Modulo per la presentazione delle osservazioni per i piani/programmi/progetti sottoposti a procedimenti di valutazione ambientale di competenza statale

ID: Codice procedura (ID_VIP/ID_MATTM):10844

Impianto per la produzione di energia elettrica da fonte eolica, costituito da 6 aerogeneratori della potenza complessiva di 37,2 MW, un sistema di accumulo da 25 MW e relative opere connesse in località "Rempillo" nel comune di Pitigliano (GR).

TESTO DELLE OSSERVAZIONI

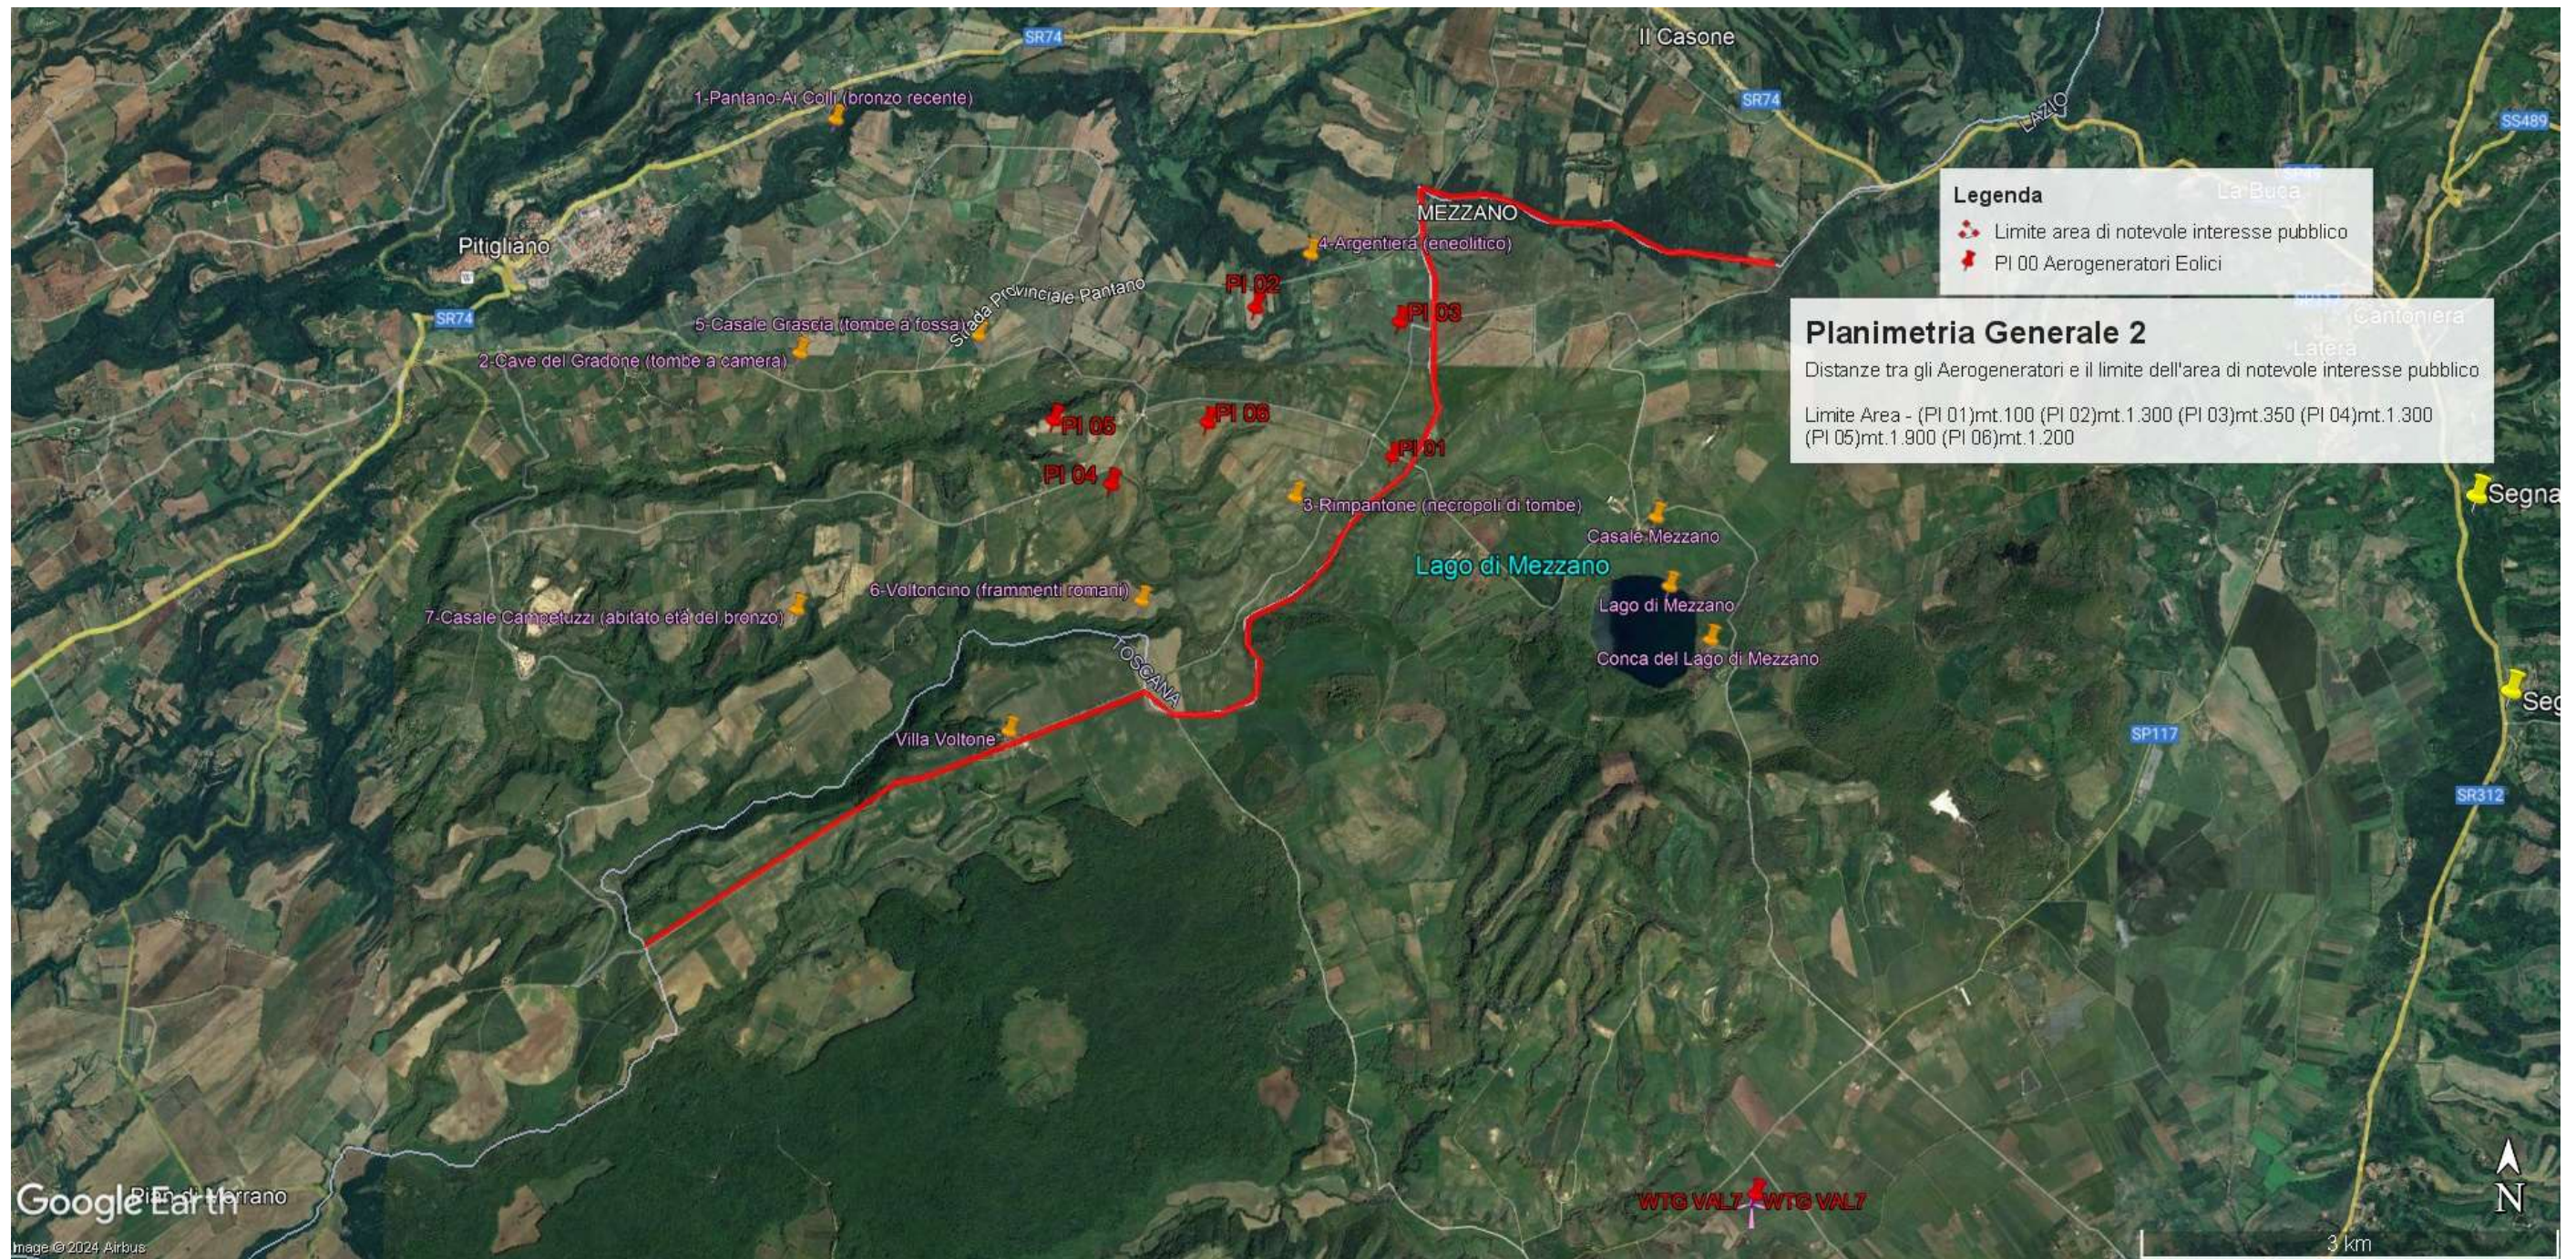
OSSERVAZIONE N. 2 : AREA dell'IMPIANTO EOLICO NON IDONEA ai sensi dell'art. 20 com. 8 lettera c quater del Decreto Legislativo n. 199/2021 e ss.mm.ii.

In sintesi, visti l'art. 20 comma 8 lettera c) quater del D.Lgs n 199/2021 e le Linee guida nazionali appena citate, considerato l'enorme impatto dell'impianto eolico industriale denominato “Rempillo” sulla zona paesaggistica di notevole interesse pubblico ben individuata nelle immagini n.1 e n. 2 e sui Beni Culturali evidenziati nell' immagine n. 3 dell'Allegato alle presenti Osservazioni, per la collocazione delle pale P04 e P05 direttamente all'interno del perimetro di un'area archeologica e per gli impatti anche sull'area intermedia e vasta dei pregiati territori laziali della Tuscia settentrionale e in particolare di quelli del pitiglianese ricco di emergenze agricole, naturalistiche, storiche e archeologiche del periodo etrusco ma non solo, si chiede che venga negata l'autorizzazione all' insediamento dell'impianto eolico denominato “Rempillo”.

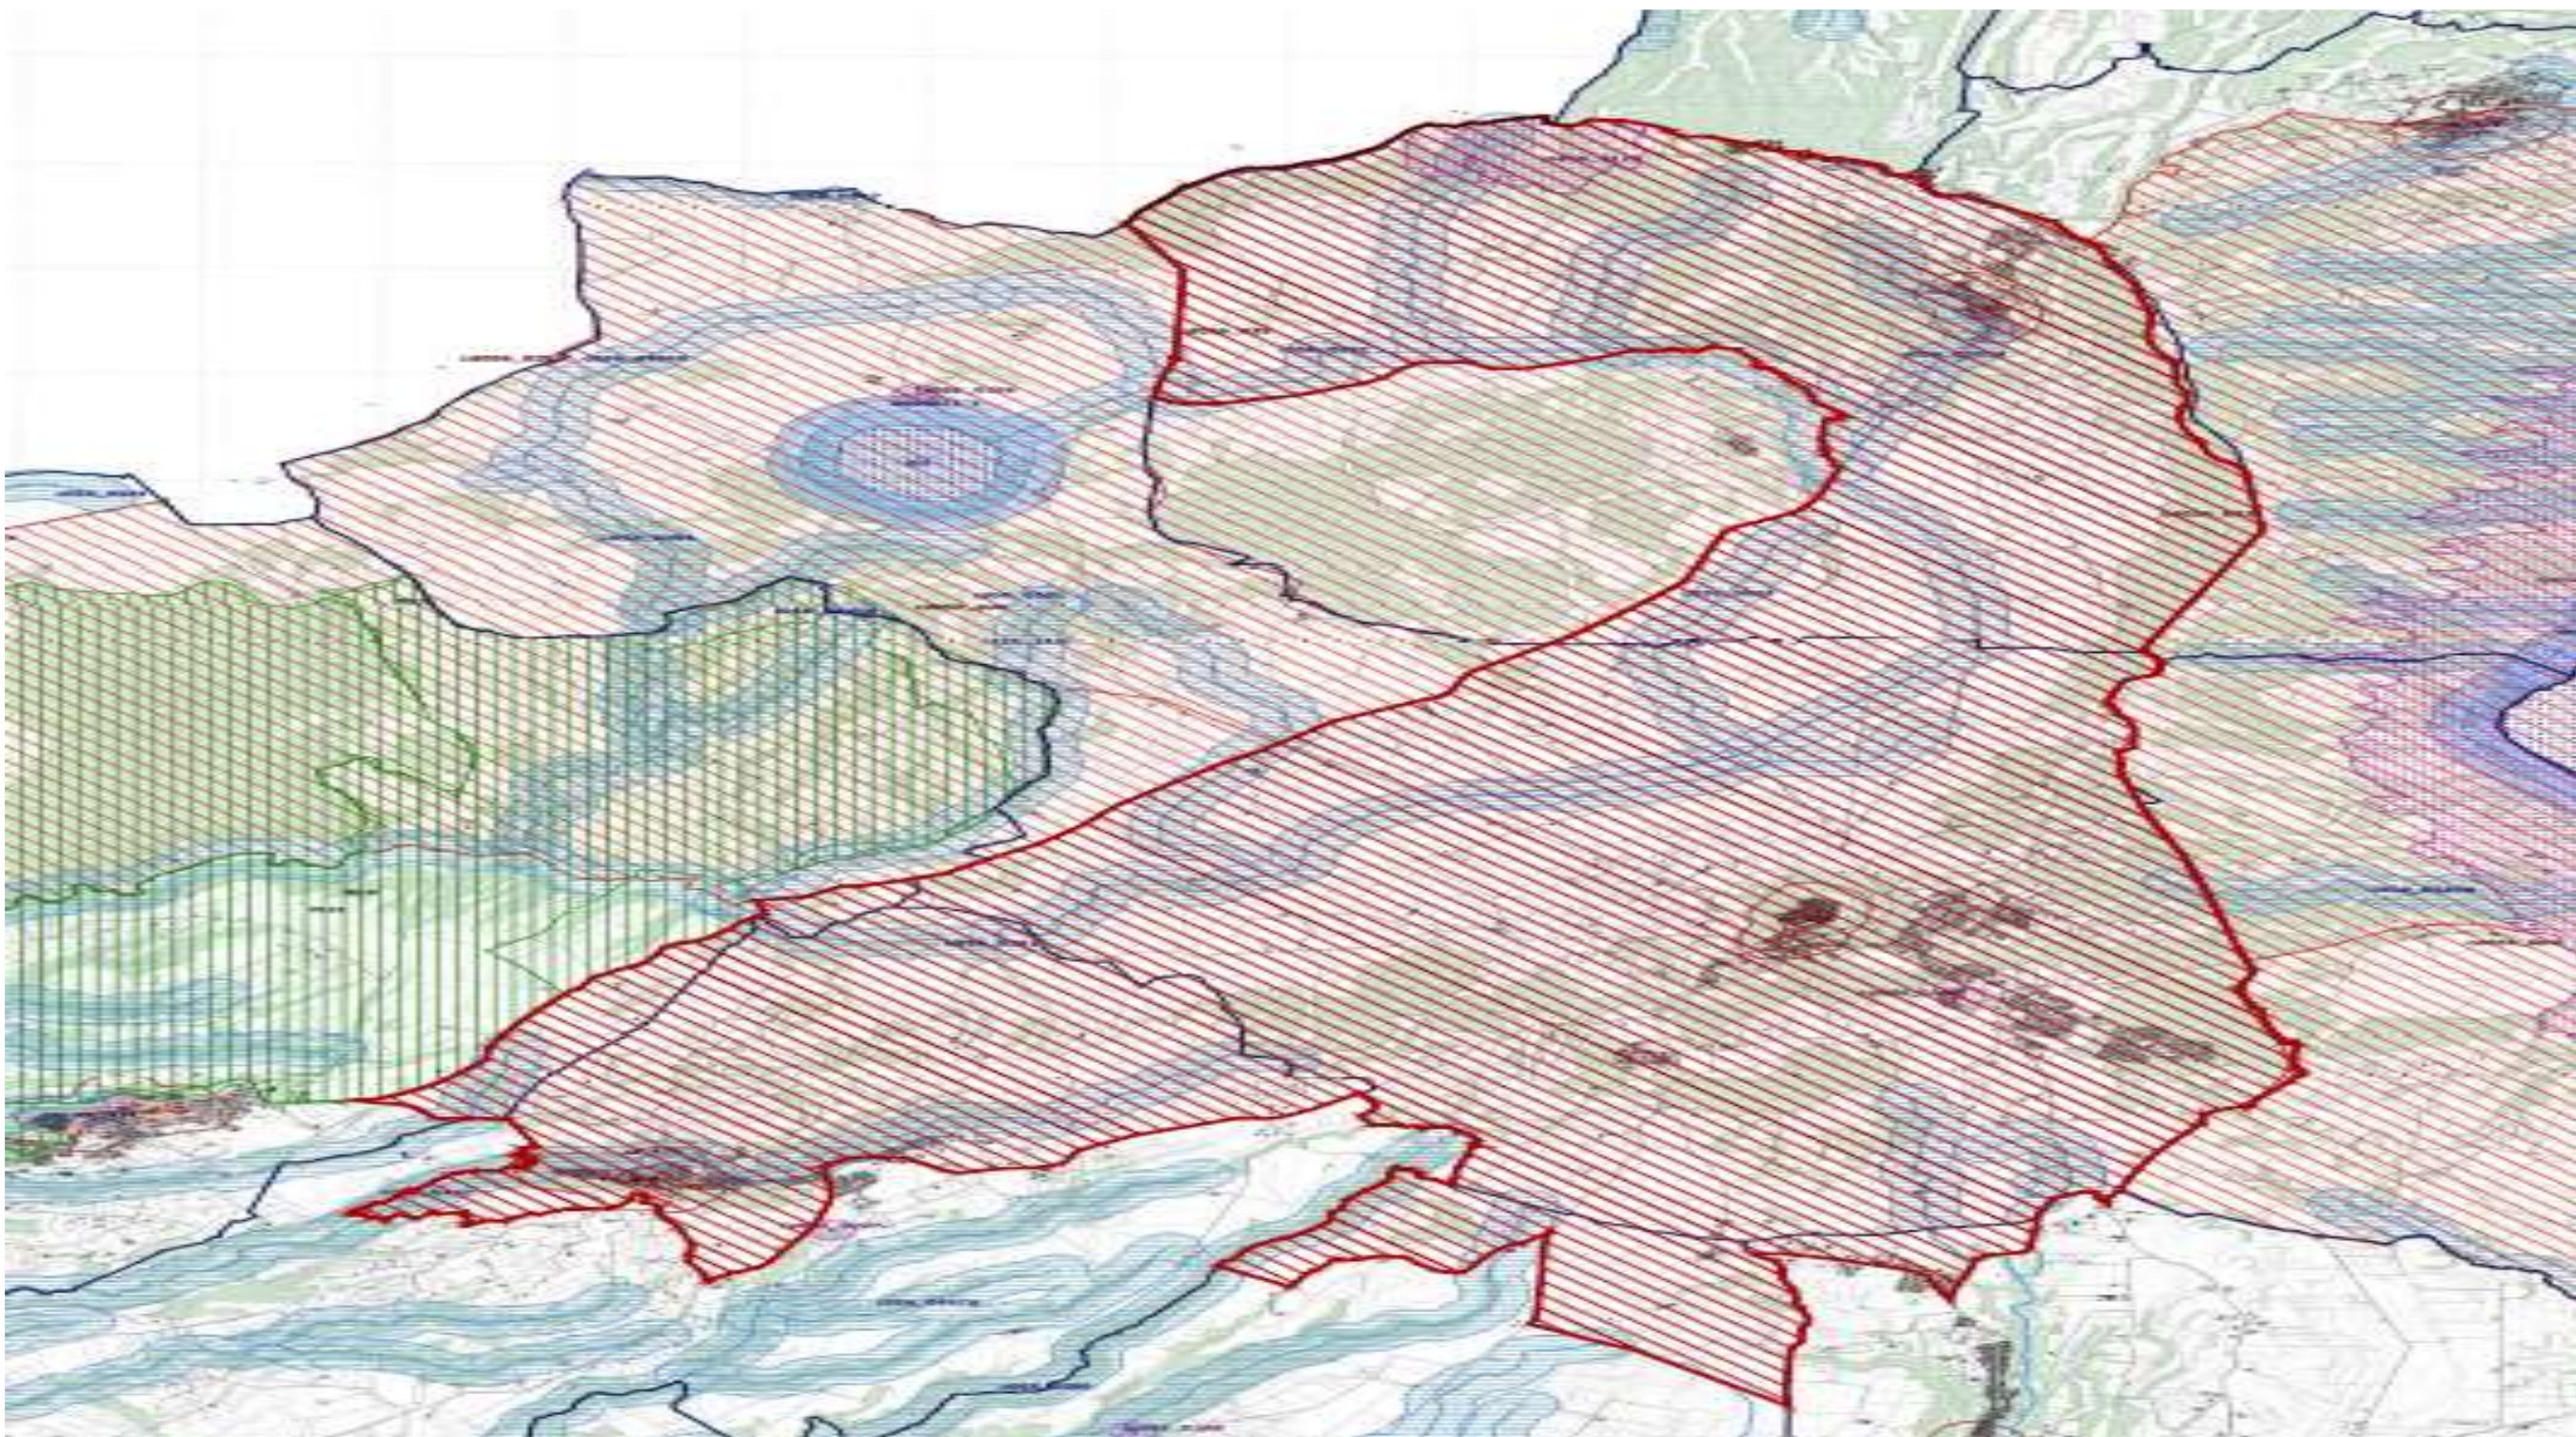
Tornando alla questione di legittimità, alla luce del combinato disposto dal “vincolo sul patrimonio paesaggistico (artt. 136 e ss. e 142 del decreto legislativo n. 42/2004 e ss.mm.ii.) e sui beni culturali” (artt. 10 e ss. del decreto legislativo n. 42/2004 e ss.mm.ii.) e dal comma 8 lettera c-quarter del D.Lgs 191/2021 e ss.mm.ii si evince che, ad oggi, le aree in cui sono previsti gli insediamenti dei sei aereogeneratori dell’impianto eolico denominato “Rempillo” non sono idonee perché ricadono tutte all’interno della fascia di rispetto dei **beni paesaggistici di notevole interesse pubblico denominati “Conca del Lago di Mezzano e territorio circostante” (D.M. 22.05.1976)** comprendente anche il **vincolo “Selva del Lamone” (D.M. 22.05.1984)** tutelati **dall’art. 136 del Codice del Beni Culturali e del Paesaggio** e in particolare un aerogeneratori (P01) è a 100 metri dal primo vincolo citato e gli altri cinque compresi in una distanza massima tra 1 km e 2 km (vedi immagine n. 1 dell’ALLEGATO). Nella fascia di rispetto dei 3 km anche la porzione di vincolo rappresentato dalla Selva del Lamone che gode di altre importanti tutele in quanto Riserva Naturale regionale (L. 394/91 e L.R. 29/97), Zona di Protezione speciale (ZPS) insieme ai Monti di Castro collegati tra loro da una Zona di Conservazione Speciale (ZSC), il sistema fluviale Fiume Fiora-Olpeta. La Selva del Lamone oltre il vincolo paesaggistico di notevole interesse pubblico che la rende area non idonea all’installazione degli impianti FER anche nelle sue fasce di rispetto dei 3 km, gode di un’altra tutela che ne rivela l’importanza di area di importanza internazionale per l’avifauna IBA (012) che viene collegata all’altra IBA (099) Lago di Bolsena attraverso la ZPS Caldera di Latera e la ZSC Lago di Mezzano che insieme sono compresi nel vincolo paesaggistico “ Conca Lago di Mezzano...” e verranno uniti dal nuovo vincolo paesaggistico “*Ambito paesaggistico, geologico e geomorfologico*

dell'orlo della caldera di Latera e delle sue pendici interessate dai centri eruttivi periferici” (si veda a riguardo la proposta pubblicata sul sito del MIC in data 09/08/2023 e l'immagine n. 2 dell' ALLEGATO) all'area di notevole interesse pubblico “ Conca del lago di Bolsena” (D.M. 24.10.1960). Praticamente una vasta zona che per interesse paesaggistico e naturalistico oltre che storico, archeologico e identitario rappresenta un unicum nel panorama nazionale.
